A 299/2005/08/03. számú, „Javaslat a Bp. XVII. kerület 138659/2 hrsz-ú út (ún. Gyümölcsös dűlő u.) –Szárzhegy u. – Pesti úti véderdő – 138660/39 hrsz-ú ingatlan által határolt 138660/40 hrsz-ú telek belterületbe vonásához és a Fővárosi Szabályozási Keretterv módosításához készített hatástanulmány valamint a Kerületi Szabályozási Terv programja elfogadására” tárgyú előterjesztés módosítása

Módosítás

Távlati hálózati kapcsolatok

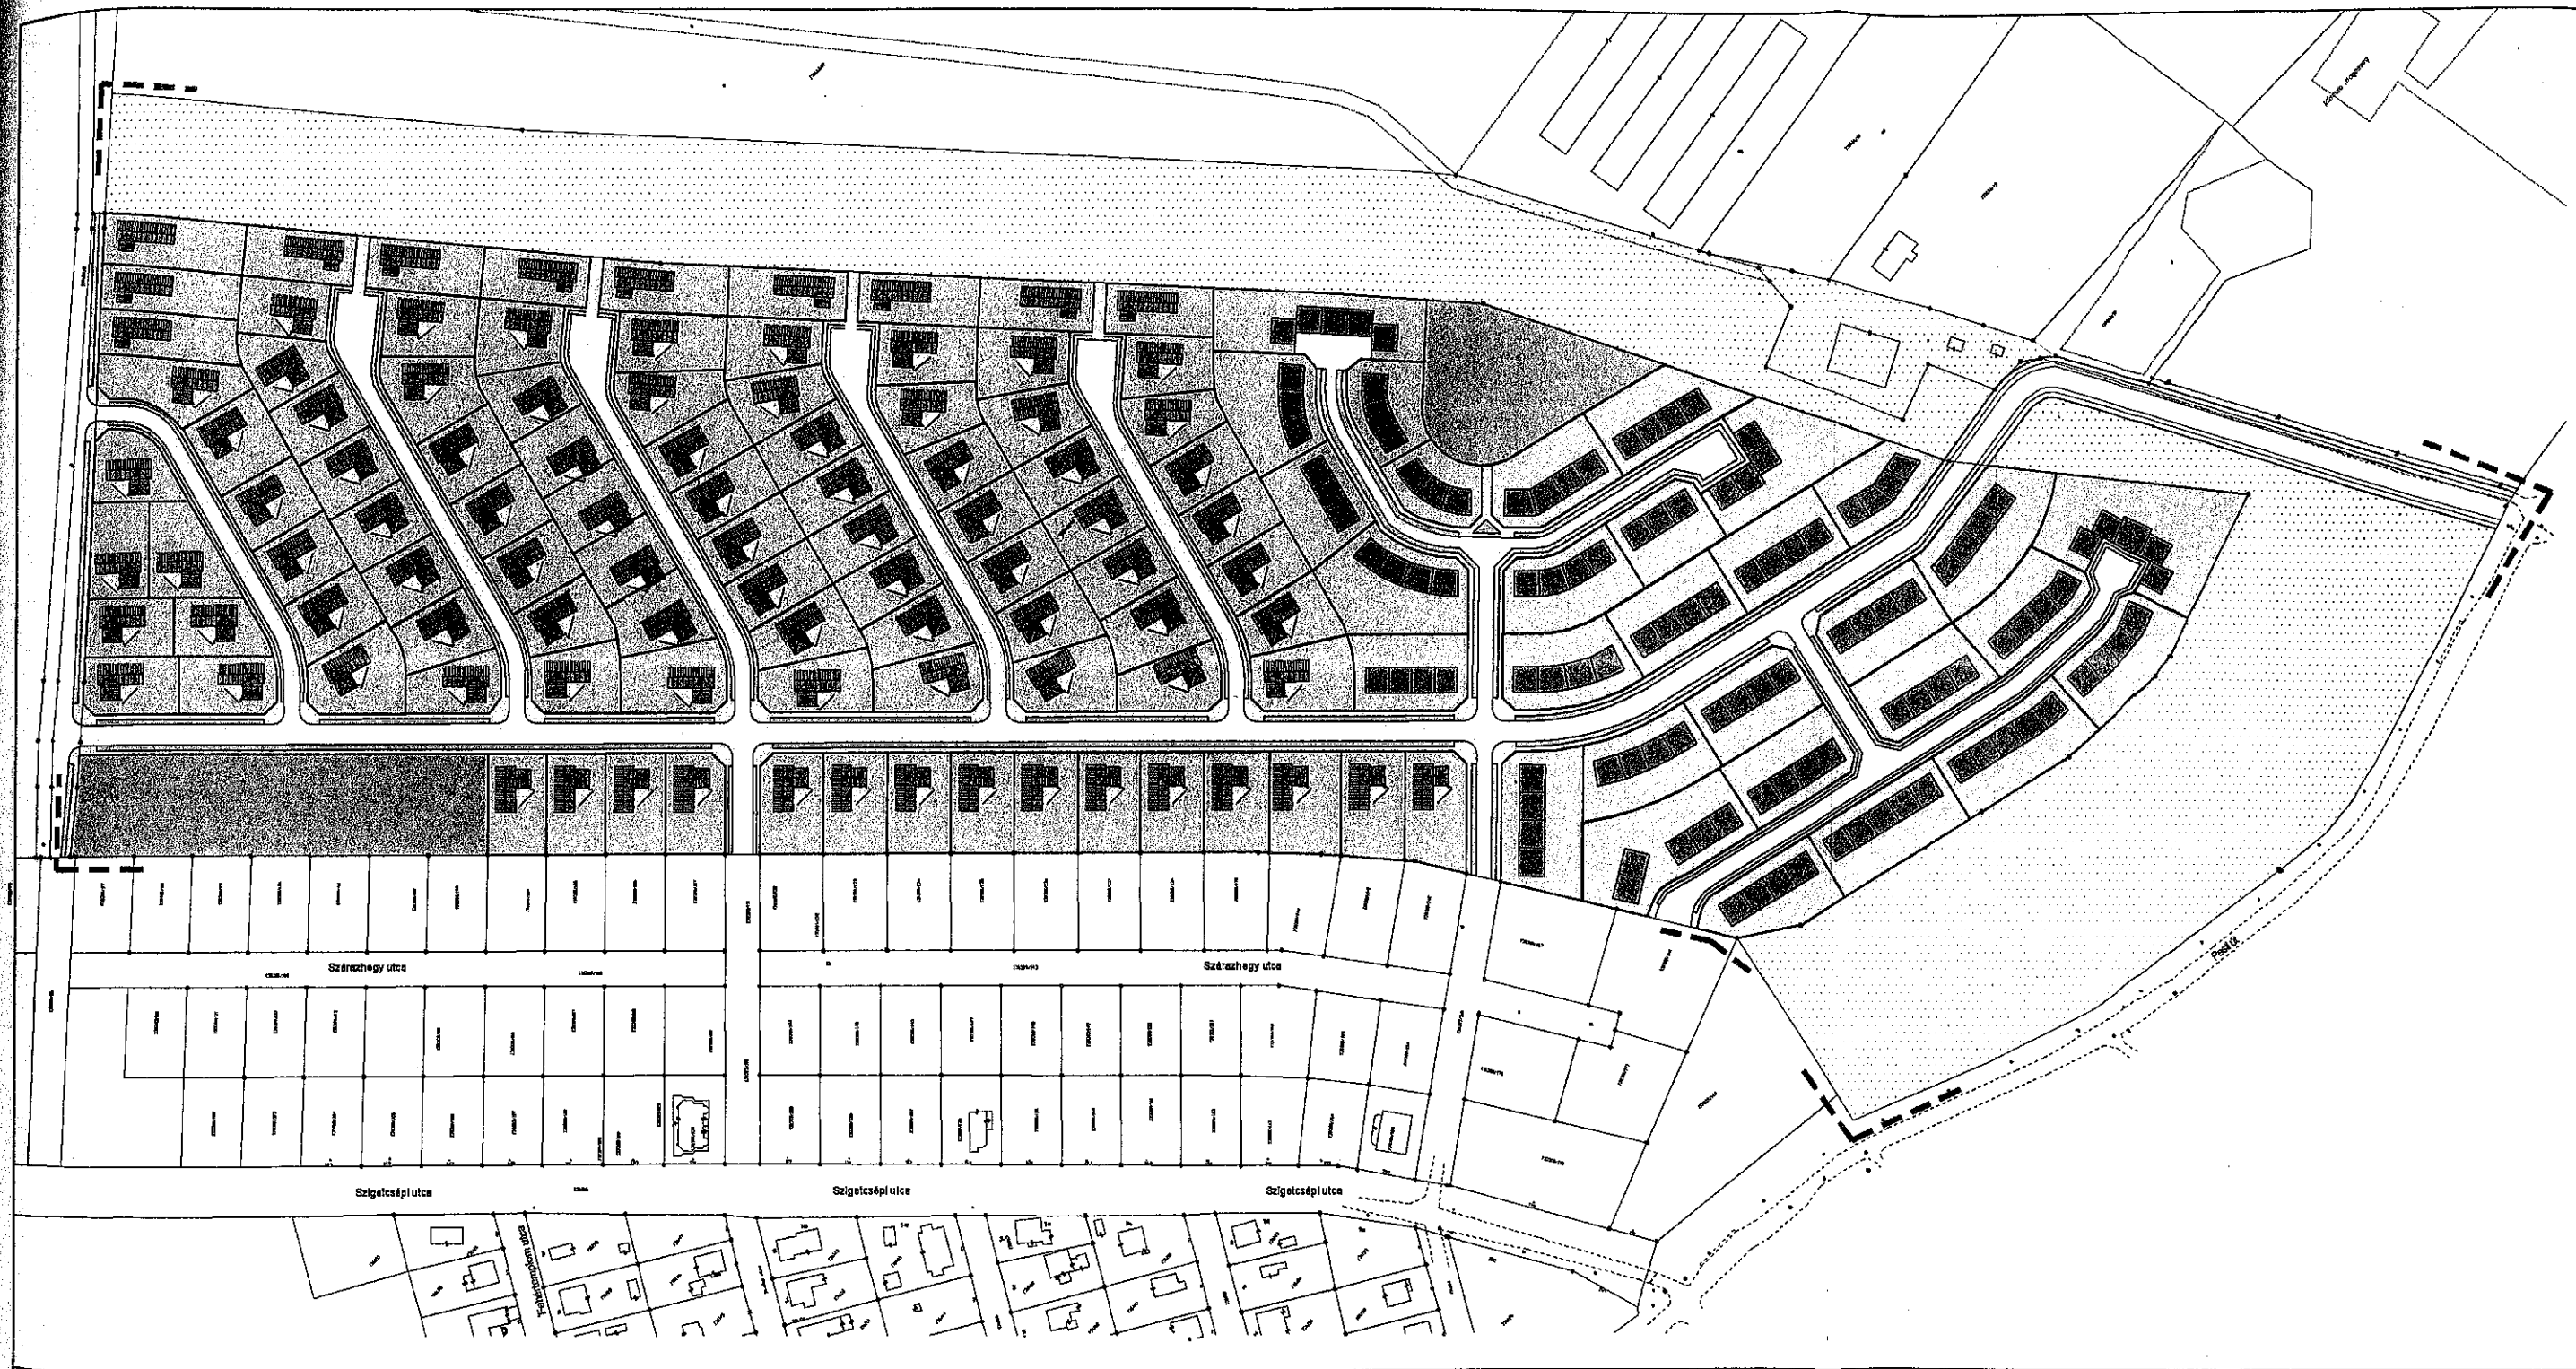
A Terület - és Városfejlesztési Bizottság 2005. augusztus 15-i ülésén elhangzott vélemények alapján a Közlekedési javaslat módosításra kerül oly módon, hogy a tervezési terület „főutcája” nem a Peregi úthoz, hanem a Szigetcsép utcához fog csatlakozni a Gyümölcsös dűlő utcán keresztül.

Az előterjesztés szövegben a „Szabályozási Program” fejezet cím, „Közlekedési javaslat „alcím alatti szövegben „A tervezett lakóterület fő utcája a jelenlegi és a távlati főút hálózathoz ad kapcsolatot. Ez az utca északi irányban a Peregi úthoz tud majd csatlakozni és ezen keresztül a Péceli úthoz teremti meg az összeköttetést ” szöveg és az „Övezetátsorolás hatásai” fejezet cím „Közlekedési szempontból” alcím alatti szövegben az „Ez az utca északi irányban a Peregi úthoz tud majd csatlakozni, és a Peregi úton keresztül a Péceli úthoz teremtheti meg az összeköttetést.” szöveg törlésre kerül, s helyükbe az alábbi szöveg lép:
„A tervezési terület „főutcája” a Szigetcsép utcához fog csatlakozni a Gyümölcsös dűlő utcán keresztül.
